**Avis délibéré de la mission régionale d'autorité
environnementale sur le projet de centre commercial de
marques "Le Village des Alpes" porté par la SARL
Bellegarde Village des Alpes sur la commune de
Valserhône (01)**

(2^e avis)

Avis n° 2023-ARA-AP-1508

Avis délibéré le 17 mai 2023

Figure 1 : occupation de l'espace dans l'environnement du projet (source : plan de masse)

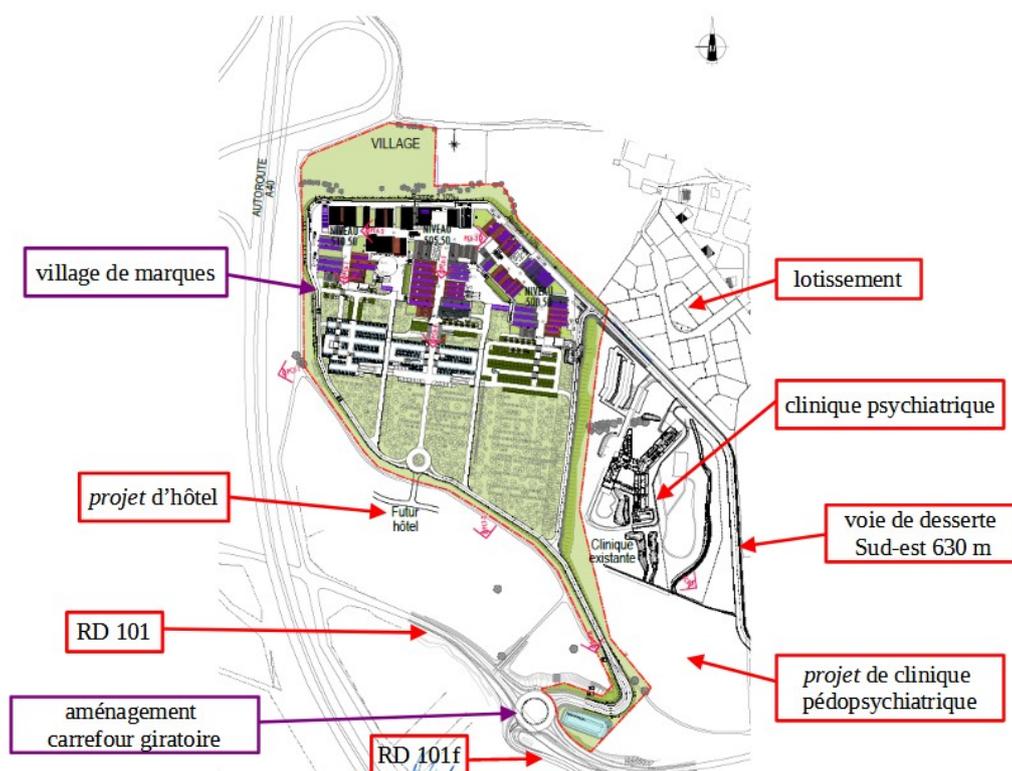
Le périmètre du projet doit être clarifié en appliquant le test dit « *test du centre de gravité* »⁸ pour déterminer les liens fonctionnels entre le village de marques et le projet d'hôtel implanté immédiatement au sud du futur Village (figure 1) tout comme avec l'aménagement de la voie d'accès au village et du carrefour giratoire plus au sud qui doit permettre un accès sécurisé et fluide au village projeté.

L'Autorité environnementale recommande de justifier le périmètre du projet retenu, au regard des autres opérations prévues, notamment s'agissant du projet d'hôtel, de la voie d'accès au Village et de l'aménagement du carrefour giratoire, et de mettre le périmètre de l'évaluation des incidences en cohérence avec le projet ainsi redéfini.

Figure 2 : aire d'étude - zone d'influence (sources : diagnostic écologique 2016, étude d'impact actualisée 2023)

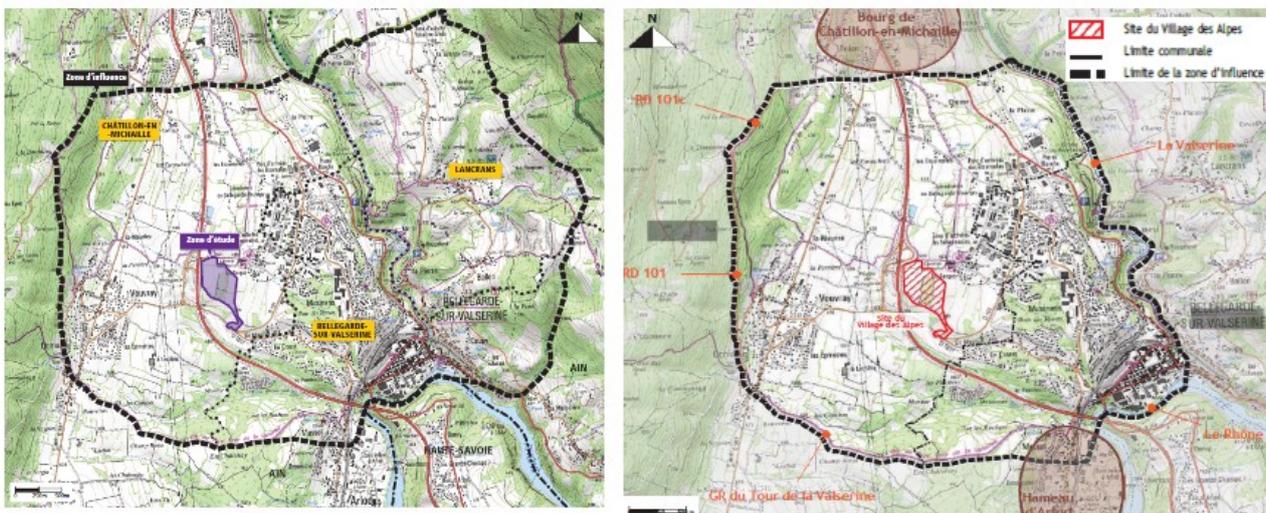
Dans son avis du 13 juillet 2016, l'Autorité environnementale a souligné que l'étude d'impact datée d'avril 2016 (pièce C1, § 2.1.2, p.45) ne justifie pas pourquoi elle retient une zone d'influence du projet plus restreinte que celle qui figure dans le diagnostic écologique daté également d'avril 2016 (pièce C2, annexe 3, § 2.1, p.5, à gauche de la figure 2). L'actualisation de l'étude d'impact, datée de mars 2023, est inchangée sur ce point et non justifiée (§ 2.1.2, p.42, à droite de la figure 2).

L'Autorité environnementale recommande de justifier le choix de la zone d'influence retenue.

Figure 3 : trame verte et bleue – en vert clair les espaces perméables relais surfacique, en orange les corridors, en jaune les grands espaces agricoles, en vert foncé les réservoirs de biodiversité (source : Sraddet)

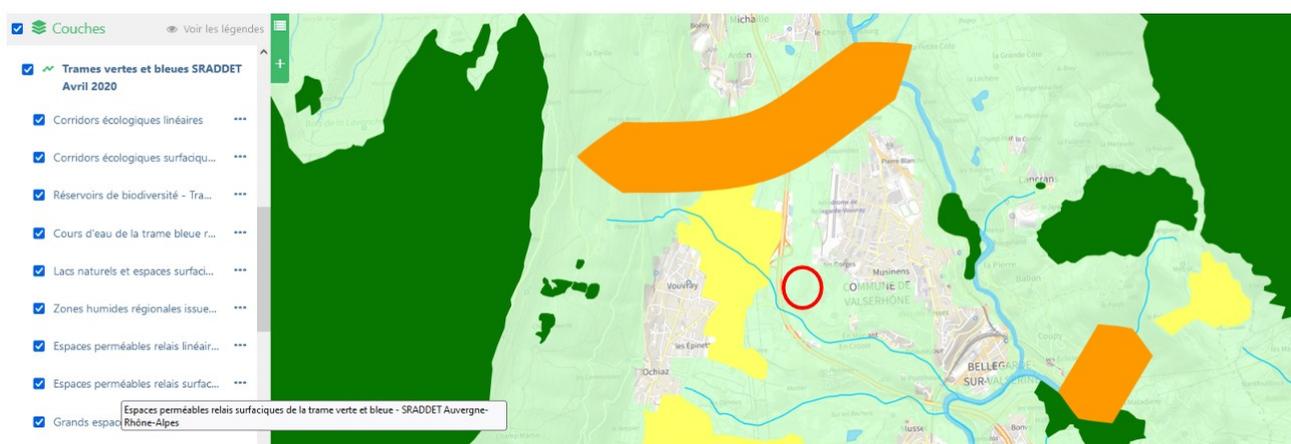
L'étude d'impact doit être complétée pour représenter l'insertion du projet dans la trame verte et bleue, notamment l'espace perméable relais surfacique, et analyser l'incidence du projet sur la fonctionnalité écologique de cet espace perméable dans l'axe nord-sud le long de l'A40 (figure 3). La maîtrise d'ouvrage se référera opportunément au [Sraddet](#), adopté le 26 juin 2019, et aux autres documents d'urbanisme (Scot et PLU) en vigueur ayant dû la décliner.

L'Autorité environnementale recommande d'intégrer dans l'étude d'impact un document cartographique pour localiser le projet au sein de la trame écologique régionale et territoriale et d'analyser l'incidence du projet sur la fonctionnalité écologique de cette trame.
